Dato	19.10.2023
Vår referanse	2023/71454-4
Dykkar referanse	
Sakshandsamar	Lillian Bakke Byrknes
E-post	Lillian.Bakke.Byrknes@vlfk.no
Telefon	45638702

Tilbakemelding - Søknad om fornying av løyve til avkøyrslø - fv 57 - gnr 118 bnr 2 - Alver kommune

Situasjonskart datert 25.02.2016 som låg ved søknad til Statens vegvesen.

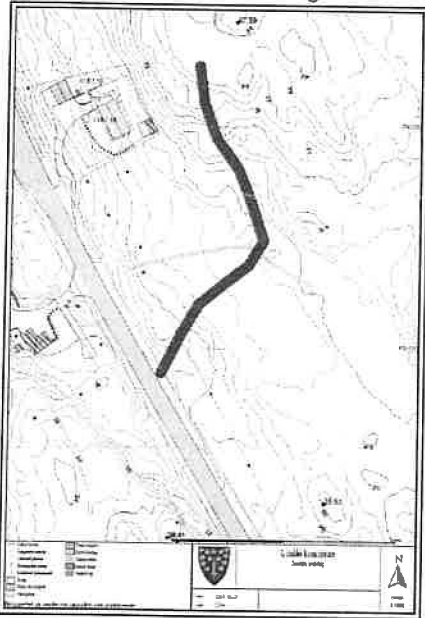
Ved e-post frå deg kor du ber om ei fornying av førehandstilsegn fekk vi berre med kopi frå SVV sitt løyve frå 2017. Vi bad om ei tilbakemelding på om det var situasjonskartet som låg ved søknad til Statens vegvesen i 2016 som framleis gjaldt no, som vi fekk bekrefta. Det blei også bekrefta at vi skulle legge til grunn akkurat same informasjon som når det vart søkt i 2016.

Situasjonskart datert 31.03.2017, som låg ved søknad til Alver kommune om landbruksveg.

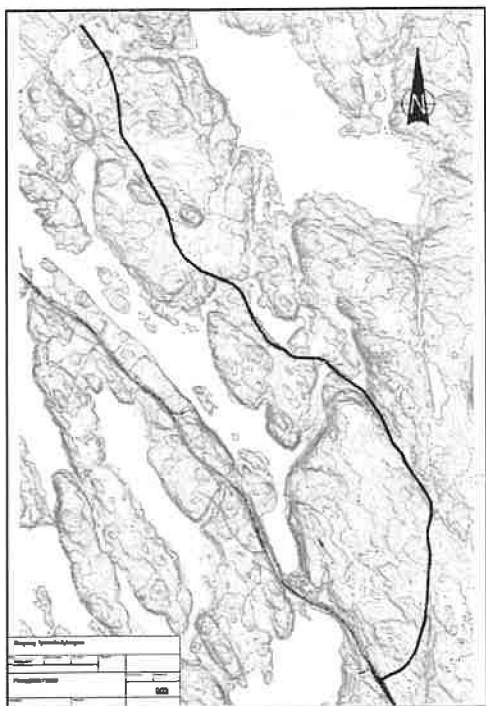
Ved søknad til Alver kommune er det kryssa av for at søker har gyldig avkøyrsløys. Dette er feil opplysing i søknad til kommunen ettersom løyvet frå SVV i 2017 er gått ut.

Slik vi les dokumenta som ligg ved oversendinga frå Alver kommune så vert det søkt om ein mykje lengre landbruksveg enn den som vi på avdeling for infrastruktur og veg er bede om å legge til grunn. Denne vegen verkar og til å vera for meir permanent bruk for hytter som ligg i enden av denne omsøkte landbruksvegen.
